**Gemeinde Sande**

**Bauleitplanung der Gemeinde Sande –  
4. Änderung des vorhabenbezogenen Bebauungsplanes Nr. 37 –  
Windenergieanlagenpark nördlich des Ems-Jade-Kanals**

Unterrichtung der Öffentlichkeit und  
Berücksichtigung der Stellungnahmen

**Stand: 09.02.2023**

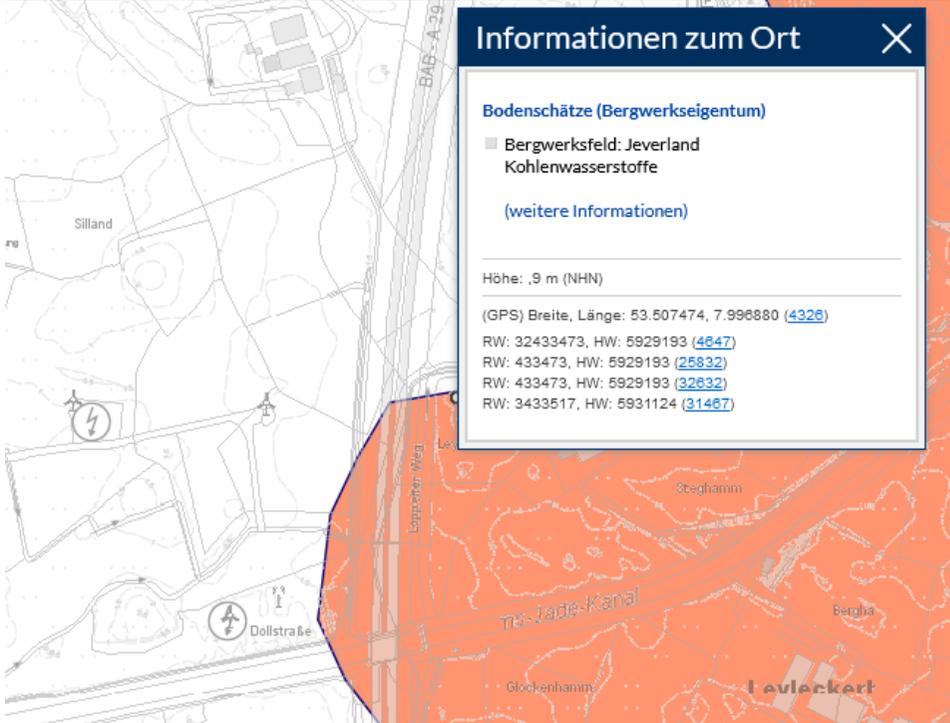
Hinweise, Anregungen, Bedenken	Inhaltliche Einschätzung und Vorschläge zur Berücksichtigung
<p>Beim Postweg 2 26446 Friedeburg Bei der Errichtung von WEA sind gemäß dem Windenergieerlass - Planung und Genehmigung von Windenergieanlagen an Land in Niedersachsen - Niedersachsen - vom 20. Juli 2021 (Nds. MBI. vom 01.09.2021 S. 1398) Nr. 4.11 die Schutzanforderungen bestehender Anlagen der Erdöl-, Erdgas-, und Untergrundspeicherindustrie (oberirdische Betriebsanlagen, unterirdisch verlegte Feldleitungen, Seismisches Ortungsnetzwerk) zu beachten. Es wird vorausgesetzt, dass die WEA entsprechend dem Stand der Technik geplant, errichtet und betrieben werden und die Belastungen der WEA statisch und dynamisch bestimmt wurden. Es folgen Hinweise für die Bestimmung anlagenbezogener Sicherheitsabstände gemäß der Rundverordnung „Abstand von Windkraftanlagen (WEA) zu Einrichtungen des Bergbaus“, „deren Einhaltung einen sicheren Betrieb der bergbaulichen Einrichtungen sowie der Transportfernleitungen gewährleisten soll. Sicherheitsabstände sind im Einzelfall durch fachgutachterliche Beurteilung zu konkretisieren“. Ergänzende Hinweise finden Sie in der Rundverordnung „Abstand von Windkraftanlagen (WEA) zu Einrichtungen des Bergbaus“, zu finden als Download auf der Webseite des LBEG. Im Umfeld der Windenergieanlagen befinden sich untertägige Leitungen, diese enthalten Flüssigkeiten oder brennbare Gase. Anhand der vorliegenden Schutzobjekte sind hinsichtlich der obertägigen Schutzobjekte Abstände von 1 x Gesamthöhe in m, bei Vorliegen aller Sicherheitsvorkehrungen gemäß Tabelle 2 „Liste der erforderlichen Sicherheitsvorkehrungen an Windenergieanlagen zur Verwendung des Kriteriums A“, ausreichend, andernfalls ist ein Abstand von 3 x Nabenhöhe der WEA in m erforderlich. Hinsichtlich der untertägigen Schutzobjekte sind äquivalent Abstände von 1 x Gesamthöhe in m bzw. 2 x Nabenhöhe in m erforderlich. Siehe auch Tabelle 1.</p>

Hinweise, Anregungen, Bedenken	Inhaltliche Einschätzung und Vorschläge zur Berücksichtigung
<p>Die Tabellen 1 und 2 sowie die zugehörigen Erläuterungen finden sich im Kapitel 2 der Rundverfügung.                      Sofern die zuvor genannten anlagenbezogenen Sicherheitsabstände unterschritten werden, ist die Bewertung des Einzelfalls durch fachgutachterliche Beurteilung erforderlich. Hinweise dazu Finden sich im Kapitel 3 der Rundverfügung.                      Für Gashochdruckleitungen können alternativ die Regelungen des DVGW herangezogen werden.                      Es wird empfohlen Sicherheitsvorkehrungen für die Anwendung des Kriterium A bei der Genehmigung der WEA als Nebenbestimmungen gemäß § 12 Abs. 1 Satz 1 BImSchG in Verbindung mit § 6 Abs. 1 vorzusehen. Die Rückbauverpflichtung entsprechend Tabelle 2 der Rundverfügung ist gemäß § 35 Abs. 5 Satz 2 BauGB im Windenergieerlass (Nr. 3.5.2.3) vorgesehen.                      Die Funktionsfähigkeit der eingesetzten Zustandsüberwachungs- und Sicherungssysteme sollte vor Inbetriebnahme der Windenergieanlage(n) durch eine externe sachverständige Person überprüft werden und deren Funktionsfähigkeit gegenüber der Genehmigungsbehörde durch Nachweis bestätigt werden.                      Hinweis: Es ist möglich, dass sich aufgrund von Rechtsvorschriften, z.B. der TA Luft oder den Windenergieerlassen der Länder, aus anderen Gründen dennoch größere erforderliche Abstände ergeben, die nicht unterschritten werden dürfen.</p>

13.4.

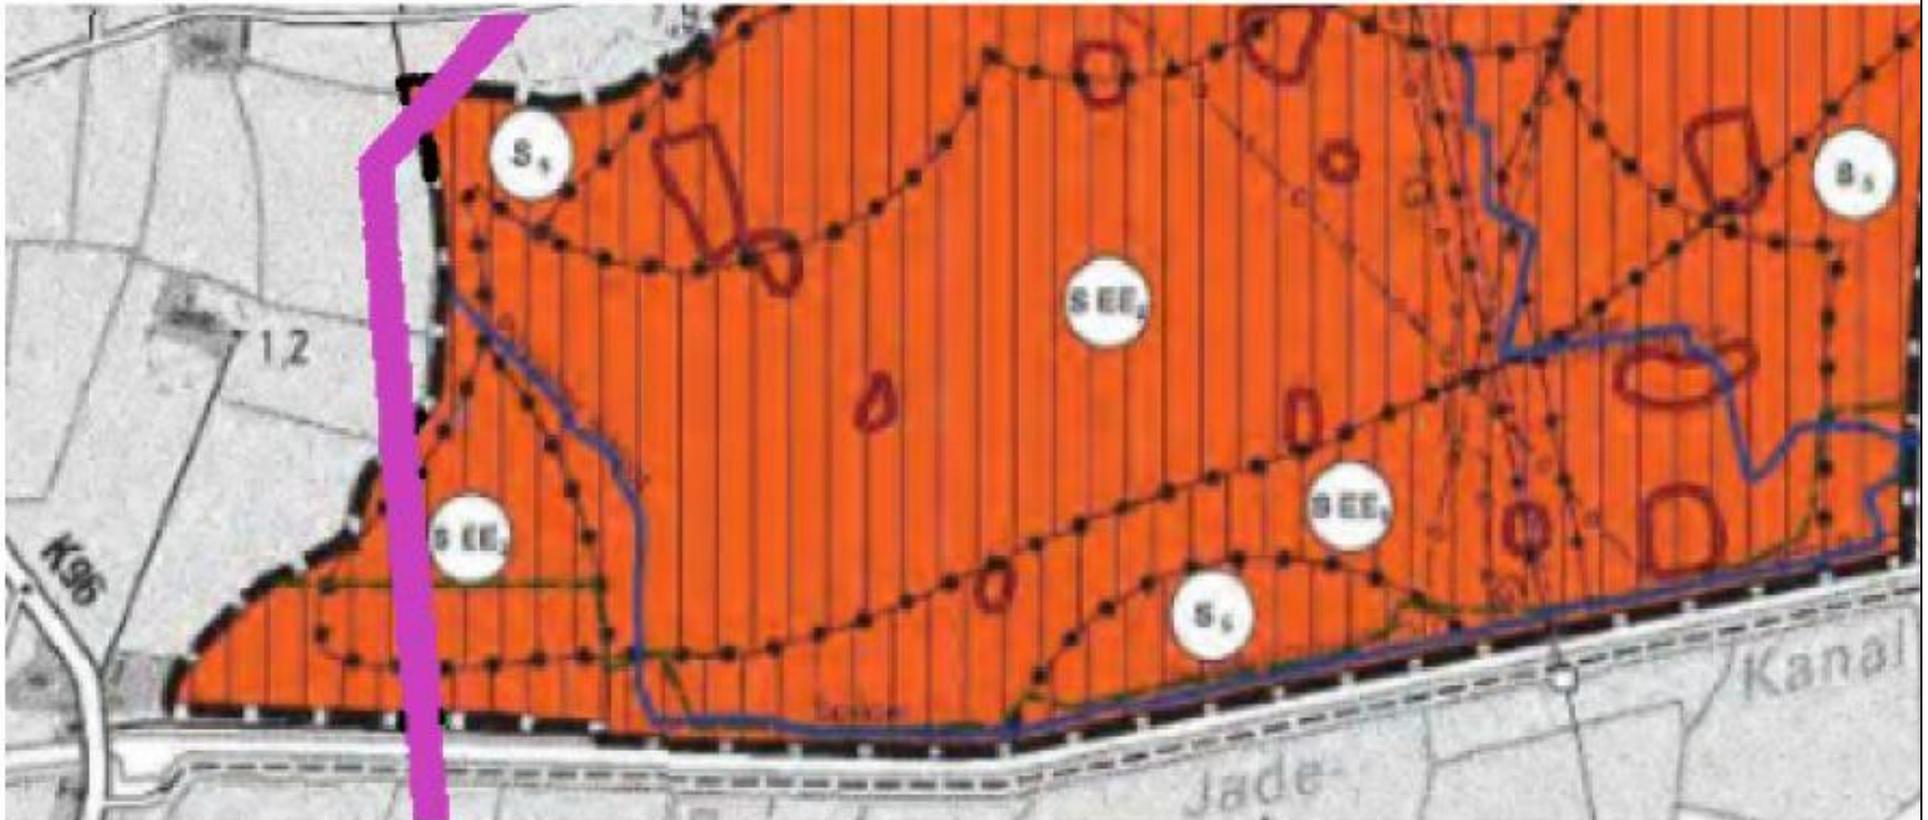
<p>13.3. In Ergänzung zu unserer o. g. Stellungnahme vom 26.09.2022 möchten wir auf unsere von der TenneT Offshore GmbH geplanten Offshore-Netzanbindungssysteme BalWin1, BalWin2 bzw. NOR-9-3 BalWin4 und NOR-12-1 LanWin1 (Ifd. ROV Landtrassen 2030) im südwestlichen Randbereich der o. g. Bebauungspläne hinweisen: Im südwestlichen Randbereich der o. g. Bebauungspläne verläuft die nachrangig bewertete Korridor-Alternative 5 (für den Trassenkorridor Dornumerode zum Netzverknüpfungspunkt Unterweser) unserer geplanten Offshore-Netzanbindungssysteme BalWin1, BalWin2 bzw. NOR-9-3 BalWin4 und NOR-12-1 LanWin1 (Ifd. ROV Landtrassen 2030), für welche derzeit das Raumordnungsverfahren „Landtrassen 2030“ bei der zuständigen Raumordnungsbehörde Amt für regionale Landesentwicklung Weser-Ems durchgeführt wird:</p>	<p>Zu Pkt. 13.3  Die Hinweise werden zur Kenntnis genommen.  <b>Die Begründung in Kap. 12.11 wird um den Unterpunkt 4 „Korridor-Alternative 5 der geplanten Offshore-Netzanbindung“ mit den entsprechend nebenstehend Informationen ergänzt.</b></p>

Korridor-Alternative 5 hier lila
